**Сто пятьдесят восьмая сессия**

### **Предложение по дополнению 7 к поправкам серии 01 к Правилам № 45 (устройства для очистки фар)**

#### **Представлено Рабочей группой по вопросам освещения и световой сигнализации\***

##### II. Схемы знаков официального утверждения транспортного средства в отношении устройств для очистки фар

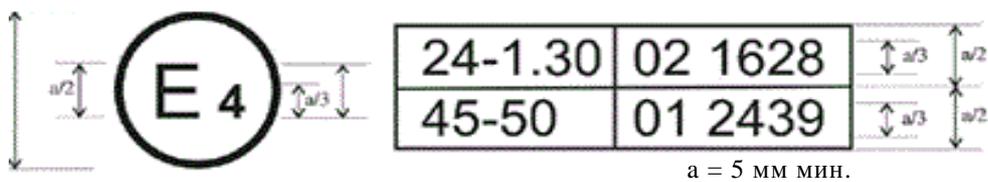
Приложение 3, рис. 1 и 2 изменить следующим образом:

Приведенный выше знак официального утверждения... с внесенными в них поправками серии 01. Класс емкости – 50.

Приведенный выше знак официального утверждения... с внесенными в них поправками серии 01. Класс емкости – 50. "
